Stadt Eschweiler
Der Bürgermeister
610 - Abteilung für Planung und Entwicklung

**Bebauungsplan 259 - Huppertzbruch -
hier: Ergebnis der öffentlichen Auslegung und Satzungsbeschluss**

Stellungnahme der Verwaltung zu den Anregungen der Bürger

BEBAUUNGSPLAN "HUPPERTSBRUCH"
VORSCHLAG 2

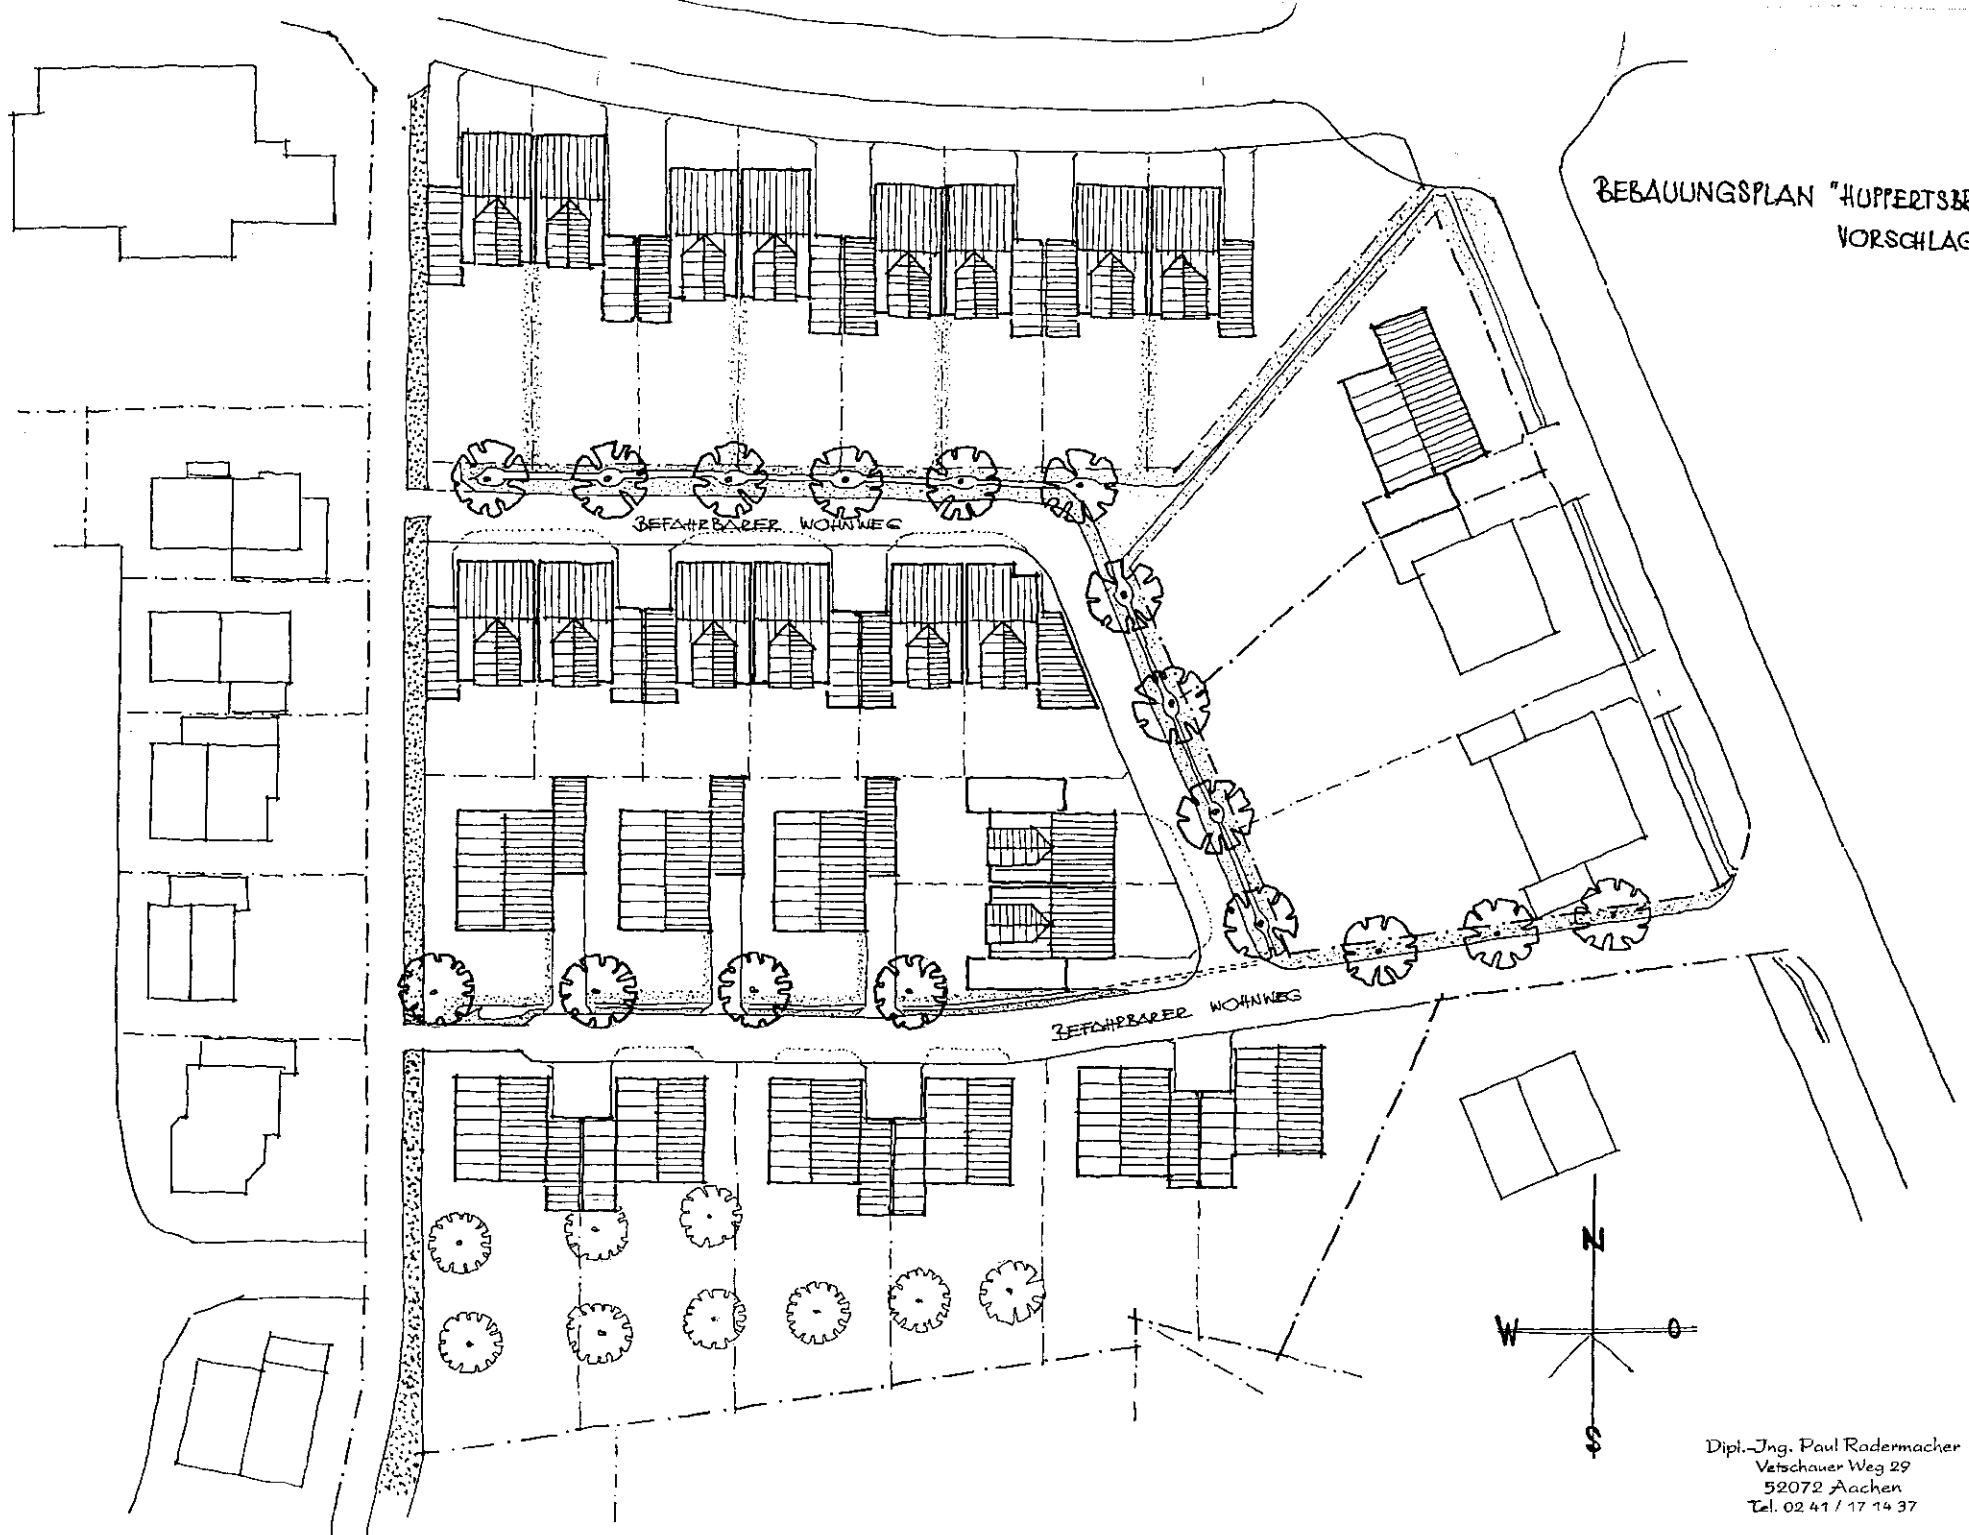
Eine weitere Möglichkeit wäre den von dem Kreisverkehr sich in Richtung Hamicher Weg erstreckende Straßenzug bis auf den Hamicher Weg fortzuführen. Wie wir weiter erkennen können ist im Bereich der Tangente zur Wendelinusstraße noch ein größerer Parkplatz geplant, insofern muß die Anbindung an die Wendelinusstraße in jedem Fall erfolgen.

Wir haben uns der Hilfe eines städteplanerischen Fachmannes bedient und wollen zwei grundsätzliche Aspekte zu bedenken geben. Die jetzige Planungsphase, bei der es gemäß BauGB zunächst um die Unterrichtung der Bürger über die Ziele und Zwecke der Planung sowie ihrer voraussichtlichen Auswirkungen geht, ist ja vom Gesetzgeber deshalb eingerichtet, daß eben jetzt diese mit dem Plan beabsichtigten Ziele und Folgen von den betroffenen Bürgern auf den Prüfstand gestellt werden sollen. Die hieraus resultierenden Bedenken und
